**Høringssvar til vandområdeplanerne 2021 – 2027 genbesøg
fra Landbrugspolitisk Forum v. foreningerne:**

Juni 2025

Grønsund: Høringssvar til vandområdeplanerne 2021 – 2027 genbesøg

Figur 1. Kystvande med fosfor- og sæsonfølsomhed^x

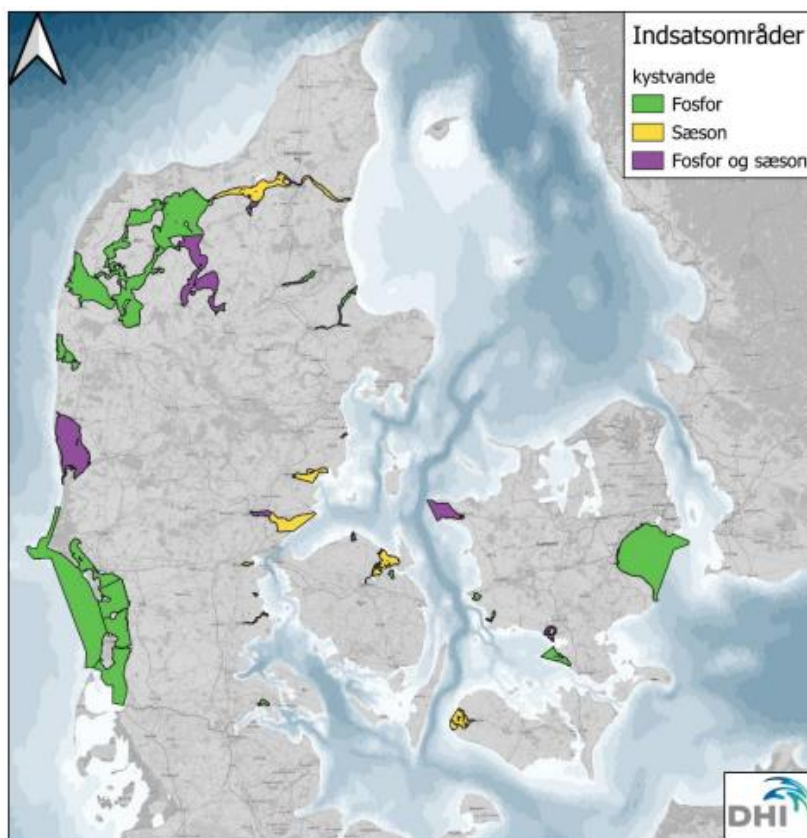
Flere analyser og resultater fra modelanalyser^{viii} viser, at der er vandområder, hvor det især er sommertilførslerne af kvælstof, der påvirker niveauerne af sommer-klorofyl a henholdsvis lysdæmpning. Mens disse analyser har fokuseret på reduktioner i specifikke perioder på året, har en anden DHI-rapport^{ix} arbejdet med reduktioner i vandområderelevante punktkilder og reduktioner baseret på specifikke virkemidler (drænvirkemidler og enkelte markvirkemidler). Dermed er der introduceret reduktioner i næringsstofftilførslerne, som er procentvis varierende over året, hvor de undersøgte reduktioner udtrykker en realistisk årsvariation. Figur 1 viser hvilke kystvande som menes at have fosfor- og sæsonfølsomhed.

- **På baggrund af de nævnte kilder og forhold omkring stærke strømforhold i Grønsund bedes SGAV redegøre for, hvorfor Grønsund ikke skulle være sæsonfølsom.**
- **Opgørelse af dansk, udenlandsk og atmosfærisk andel af kvælstof, der påvirker kvalitetselementet klorofyl og lys i Grønsund er for den danske del relativt begrænset. SGAV bedes redegøre for hvordan den relative lille danske påvirkning indregnes i indsatsbehovet.**
